# Giunta Comunale di Grosseto

Deliberazione di Giunta n. 4

Autostrada A12 Livorno Civitavecchia - approvazione del progetto definitivo per il tratto Grosseto sud - Fonteblanda espressione parere Valutazione di impatto ambientale.

**Approvazione del progetto definitivo per il tratto Grosseto Sud-Fonteblanda (lotto 4) ed il tratto Fonteblanda-Ansedonia (lotto 5 B)**

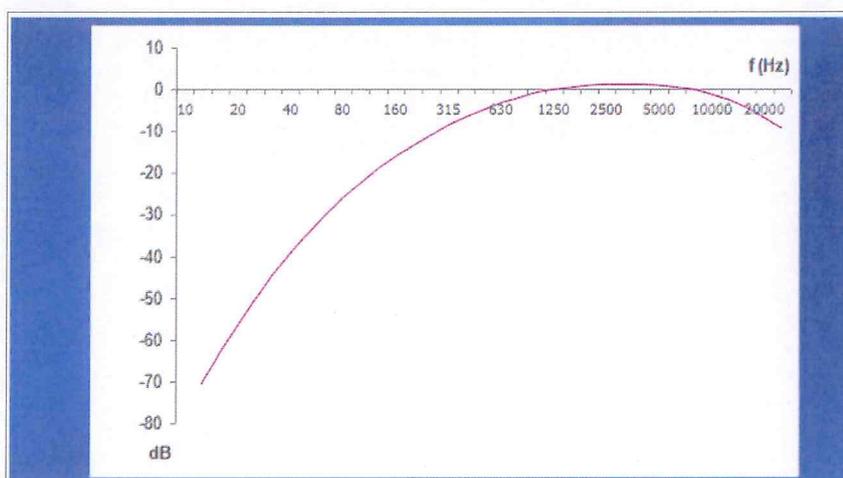
10. In corrispondenza dell'attuale svincolo di Rispecchia, non risulta necessaria, secondo le simulazioni della SAT, la barriera acustica che invece al momento è presente,

Anche riferendosi ai limiti applicati dalla SAT nello studio di VIA, essi sono gli stessi che si applicano al momento per la s.s. n. 1 Aurelia. Se l'Anas ha ritenuto necessaria l'installazione di una barriera acustica in tale area, nell'ambito del proprio piano di risanamento, non si comprende come un'infrastruttura interessata da un maggior volume di traffico (si ricorda che il metodo utilizzato dalla SAT stima la potenza della sorgente stradale come funzione diretta del volume di traffico e della velocità) possa produrre immissioni di rumore inferiori, tali da non necessitare di opere di mitigazione. Tutto ciò è a maggior ragione vero qualora si considerino i limiti corretti previsti nella tabella 1 del DPR 142/2004.

*Curva di ponderazione A*

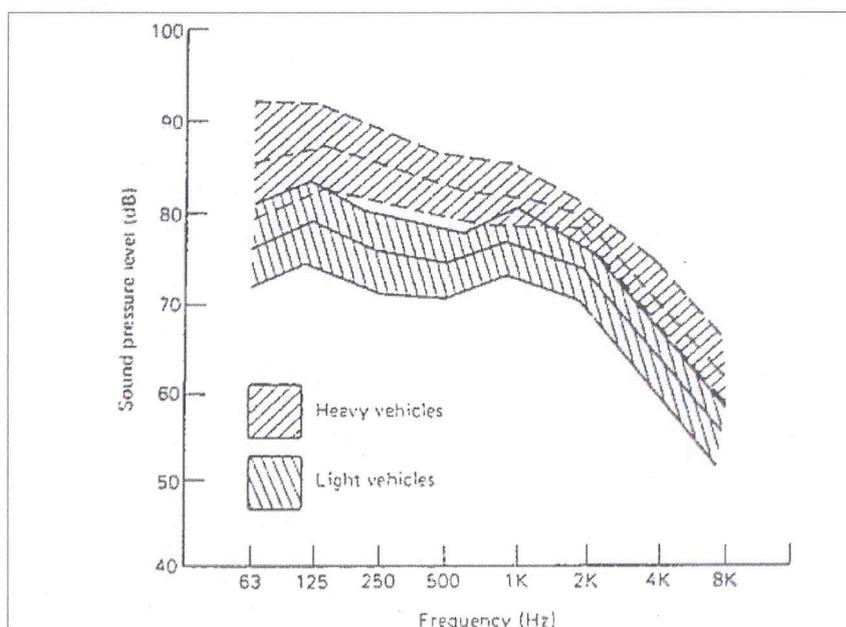
limiti normativi sono basati sulla curva di ponderazione A che ha la caratteristica di approssimare la risposta dell'orecchio umano alle varie frequenze, tagliando in modo preponderante le frequenze basse. Lo spettro del rumore da traffico invece è dominato dalle basse frequenze. Si vedano a tale proposito le due immagini seguenti.

Pretendere quindi di applicare alla percezione delle altre specie animali dei limiti basati su un parametro pensato esclusivamente per quella umana, dichiarando l'insussistenza di impatti
